平陆县 100MW 农光互补光伏发电项目

监理工程师通知单

编号: ZHJL-JLTZ-PL-197

主题: 2025 年 4 月 12 日监理单位及总包单位在洪池、郝口地块复验收过程中发现以下问题:

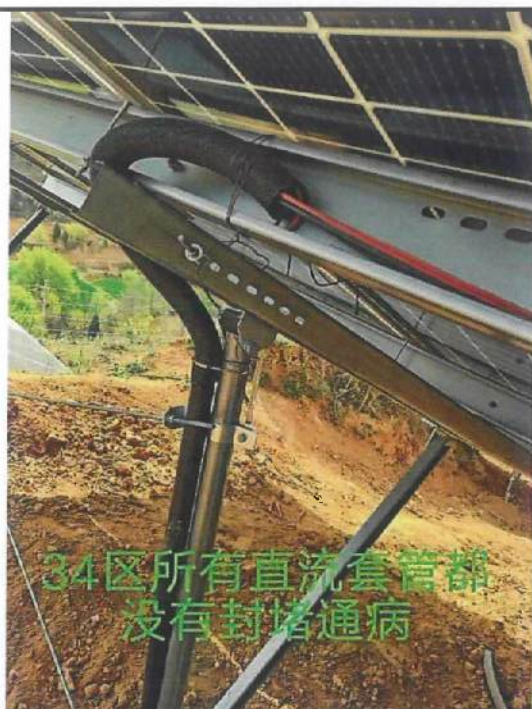
34-1逆变器
未进行防
火封堵。

22

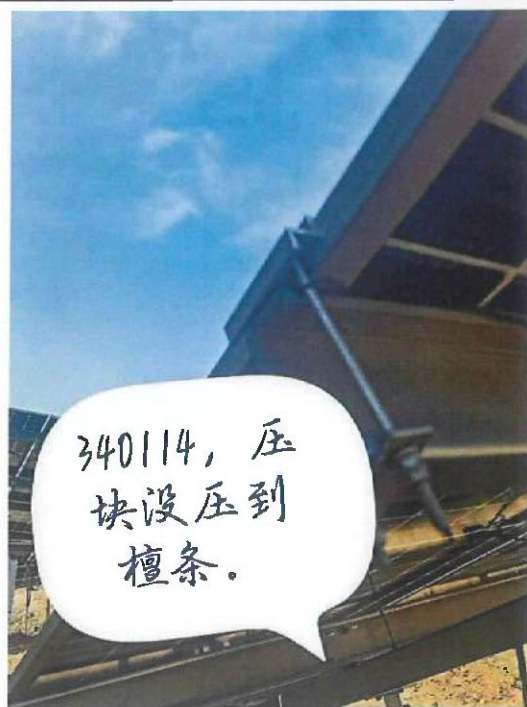
34区所有直流套管都
没有封堵通病

23

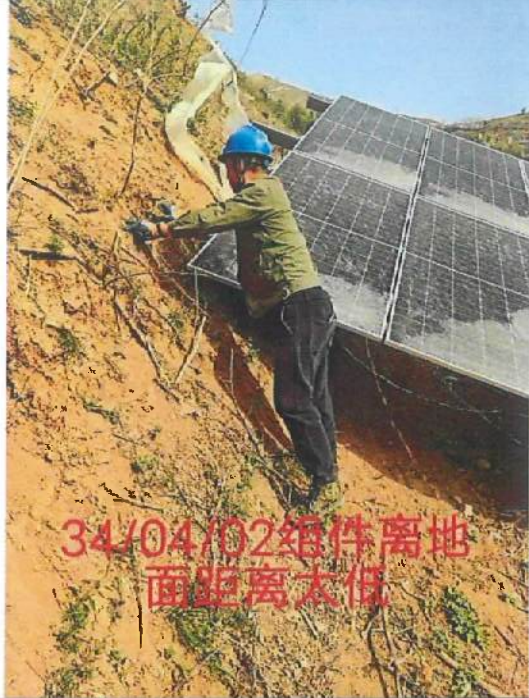
山顶电缆
套管未绑
扎固定。
